**Avis en date du 4 février 2019
de la Mission régionale d'autorité environnementale d'Île-de-France
sur le projet d'aménagement de l'îlot D 3
de la zone d'aménagement concerté de l'Horloge à Romainville (93)**

Synthèse de l'avis

Illustration 4 : plan masse de l'îlot D3 (source étude d'impact)

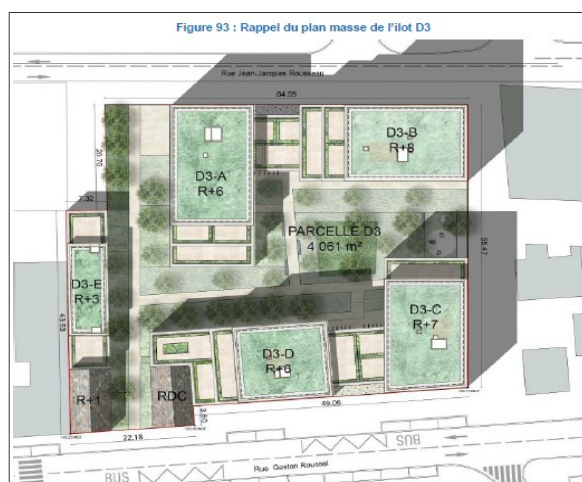
La hauteur des bâtiments varie de R+1 à R+8. La MRAe fait observer que ni le calendrier ni la durée des travaux ne sont précisés.
